Königsbrücker muss leben!

Wie schein ich Eingaben und warum ist das wichtig?!

Weltclub – 14.10.2022

Bürgerinitiative ‚Königsbrücker muss leben!‘

Variante 8.7 (Weltclub)

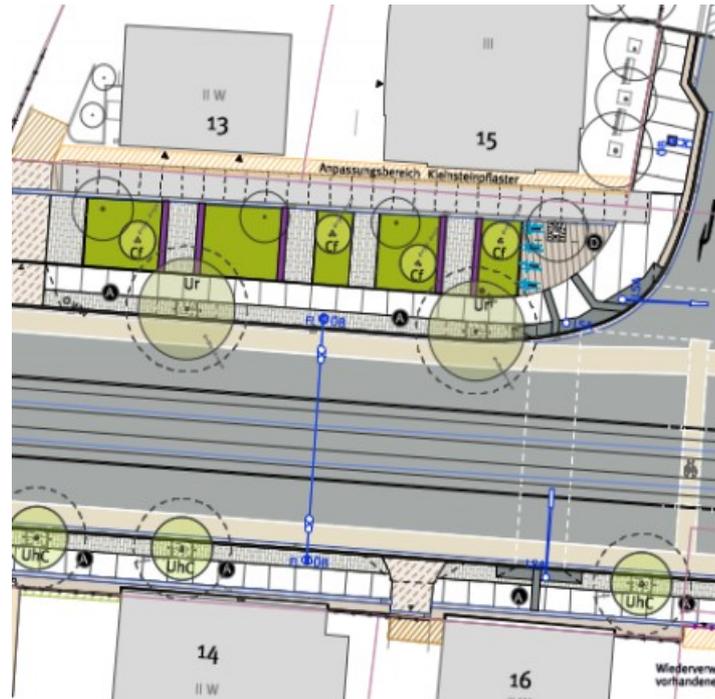
Lokal (Kö13) fast noch beste Planung auf der Königsbrücker. Bäume bleiben laut Plan stehen. Aber die Vorgärten auf der anderen Seite sind weg und die Straße häßlich.

Variante 8.7 (Stetzscher-/Katharinenstr.)

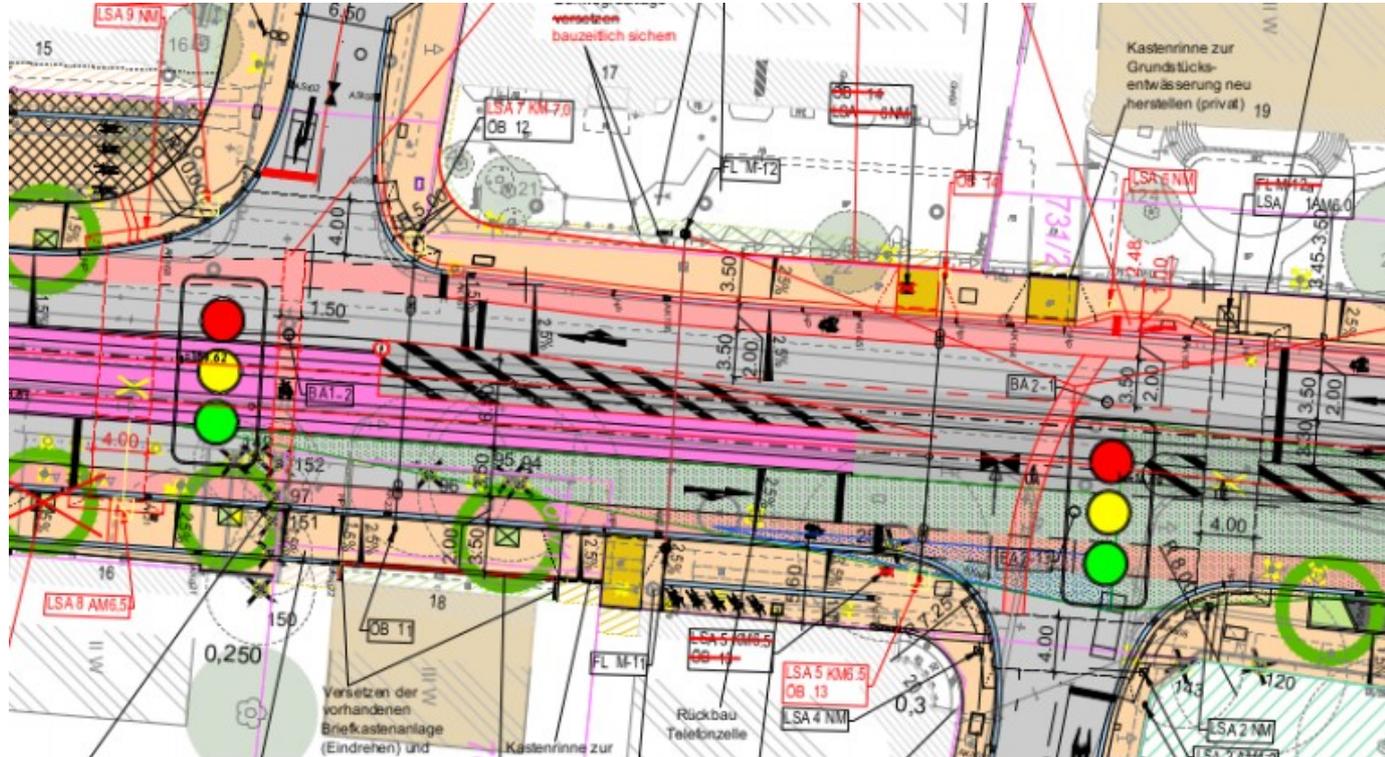
Dubiose und gefährliche Radführung; Trennwirkung; sehr schmale Gehwege; Vorgärten ‚Putzi-Villen‘ weg

Variante 8.7 (Louisenstraße)

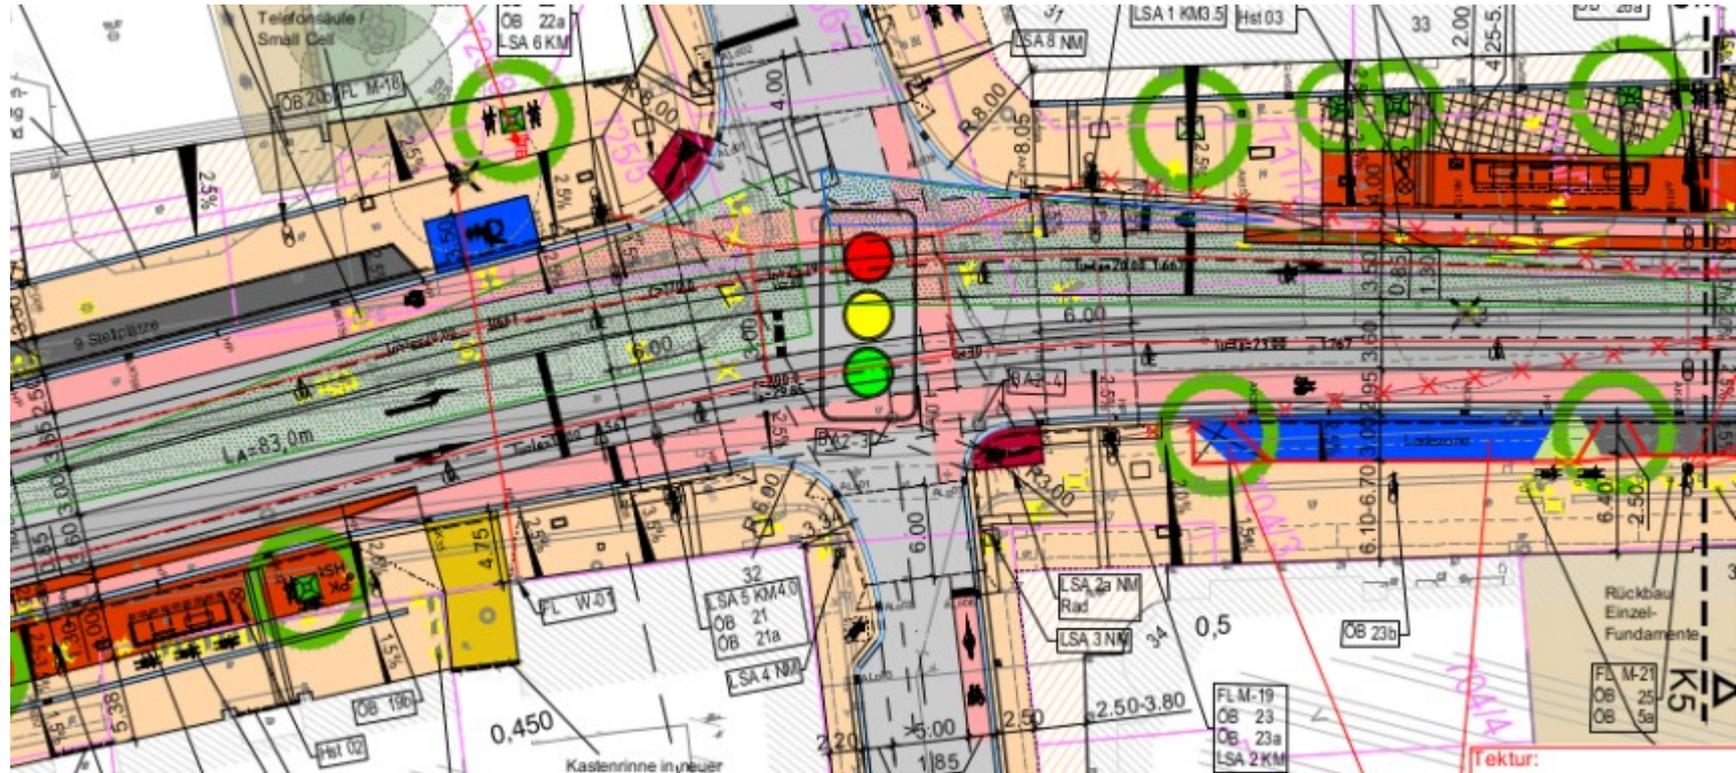
Extreme Verbreiterung der Straße; Linksabbieger in die Löbnitzstraße (Wohngebiet)

Variante 8.7 (Schauburg)

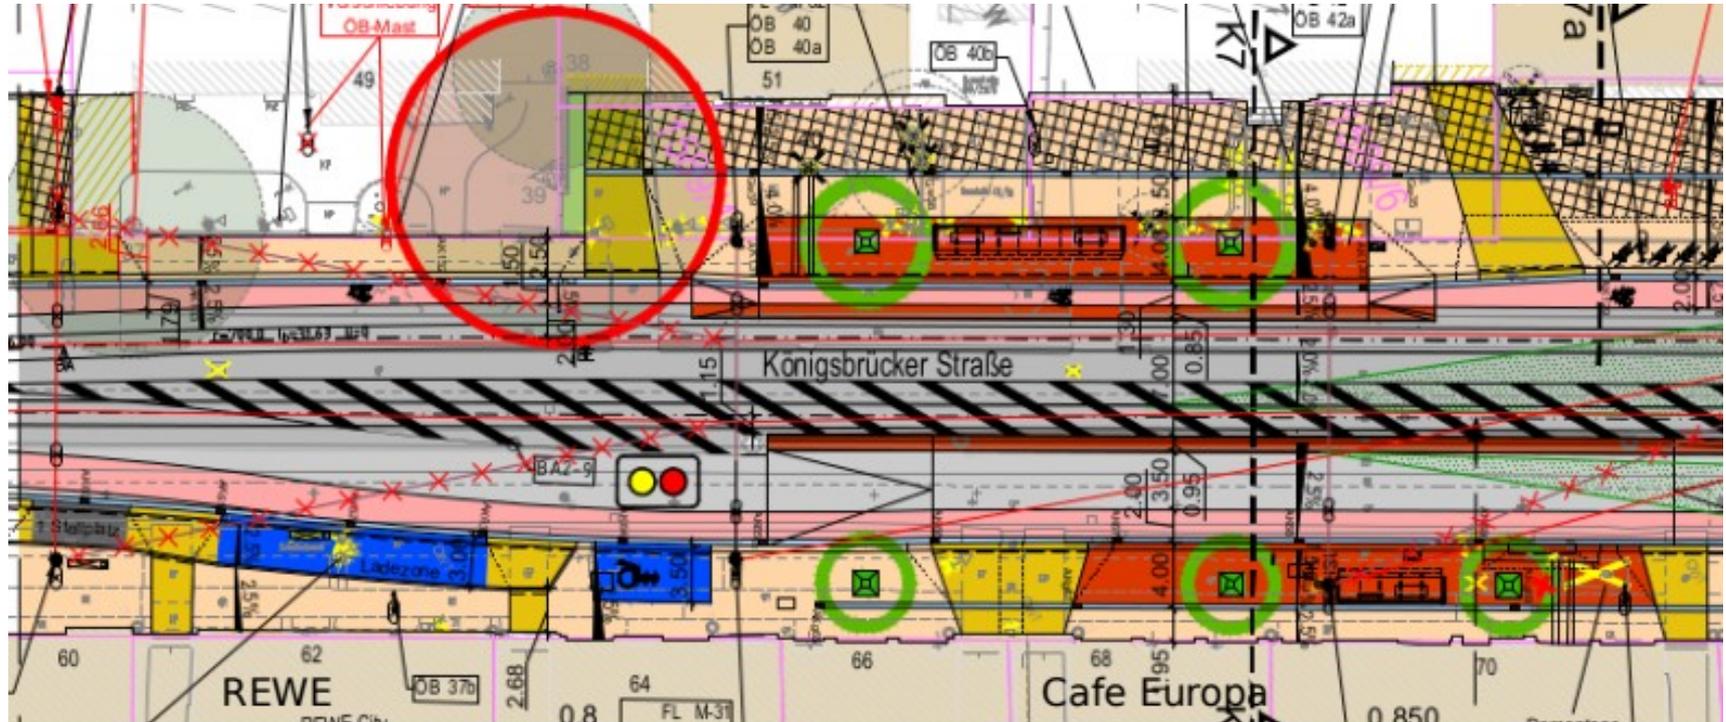
Kleine Flatterulme hat keinen Schutzbereich; Radweg nur 1,50m (K49);
Gehwege grotesk schmal

Variante 8.7 (Schauburg)

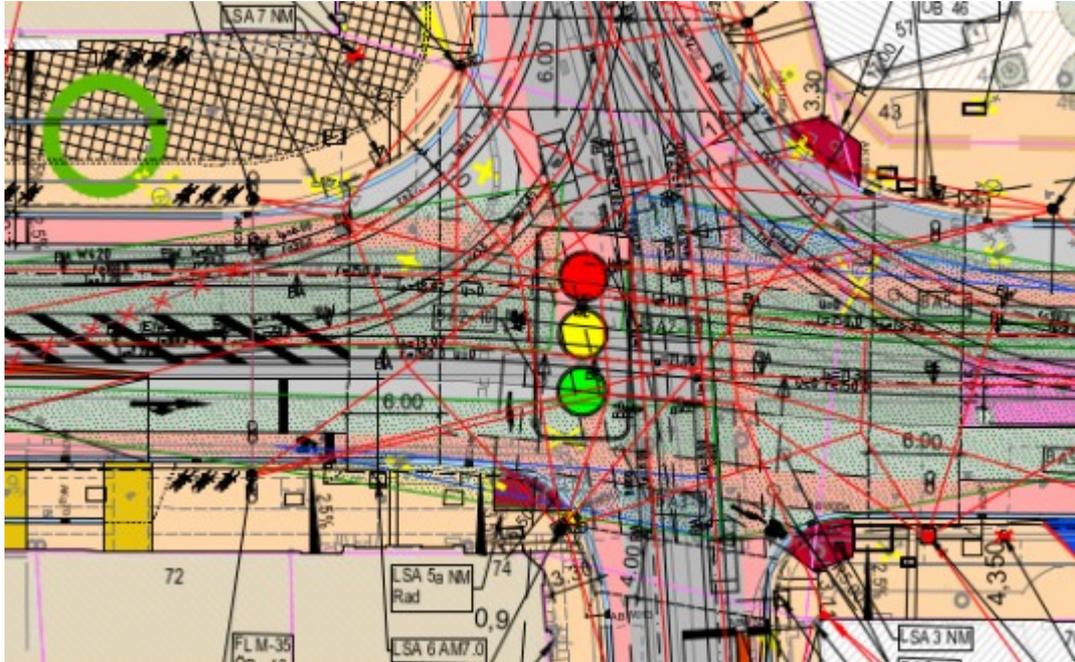
Sehr große Kreuzung; kein Linksabbieger in den Bischofsweg

Variante 8.7 (Paulstraße)

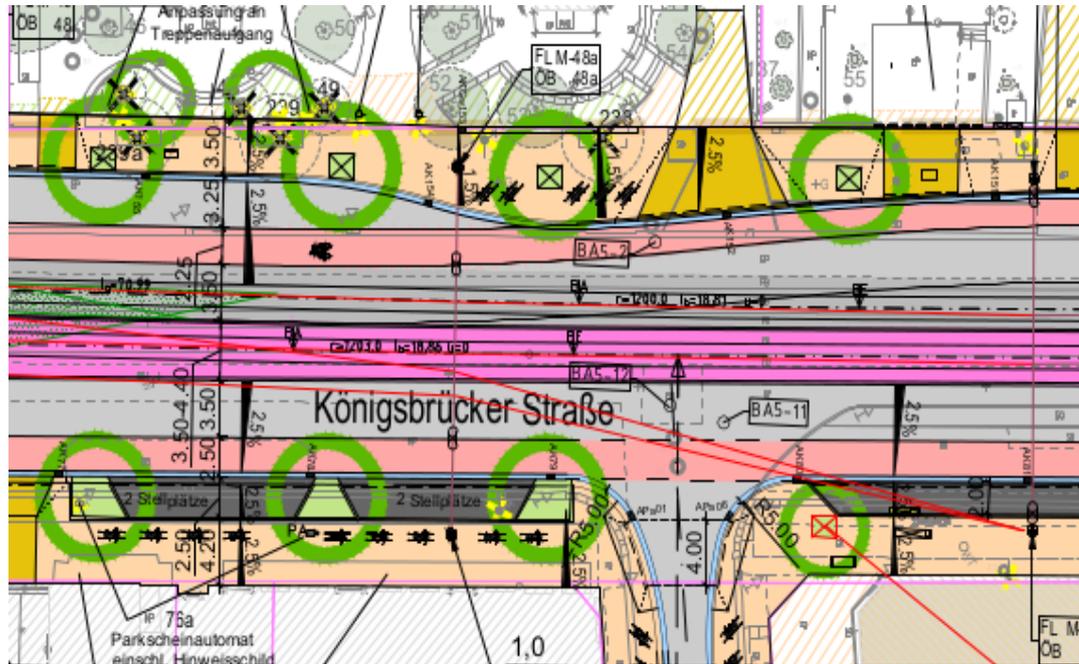
Kein Linksabbiegen in die Paulstraße (dann über Katharinenstraße);
extrem gefährliche Radführung (bergab!)

Variante 8.7 (Tannenstraße)

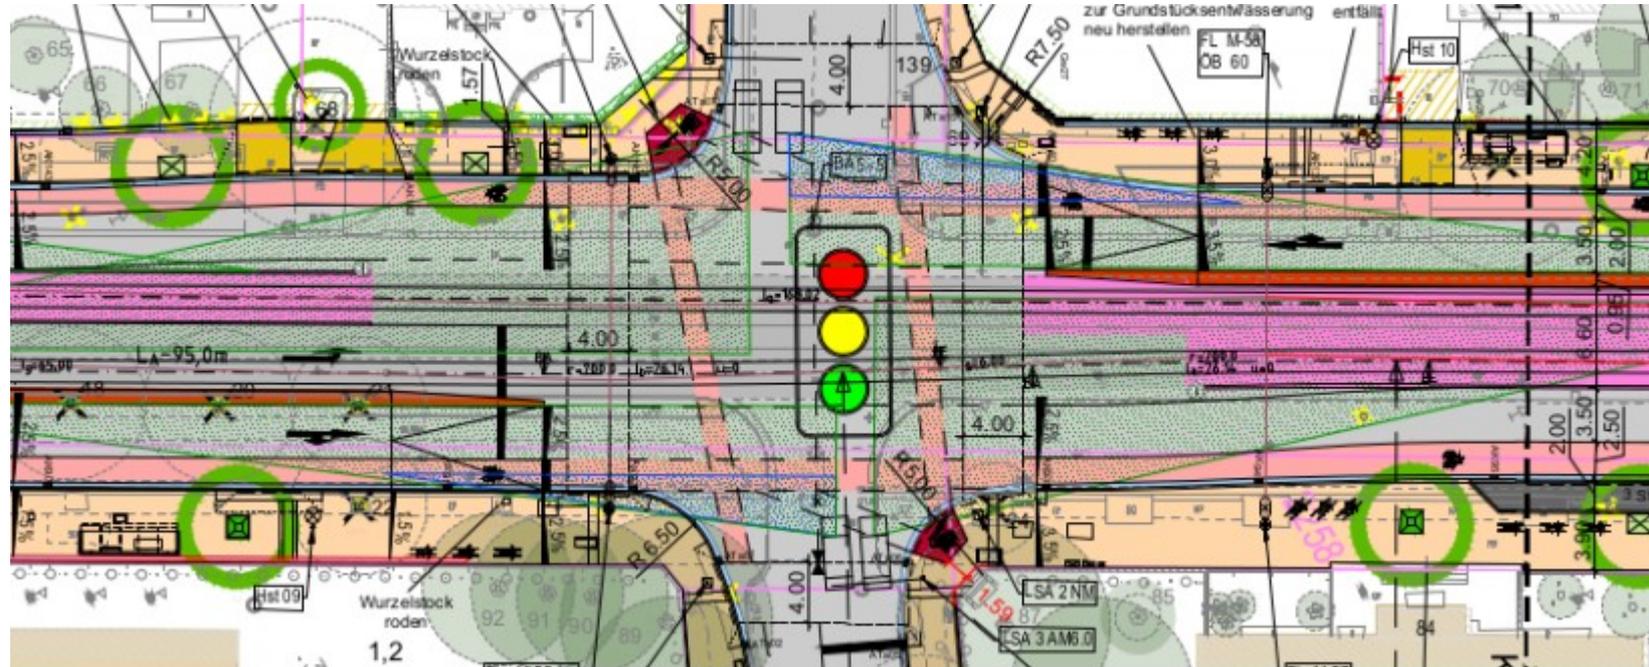
Extrem breit (>20m); Linksabbieger ins Wohngebiet; graue Linie: heutige Bordlage
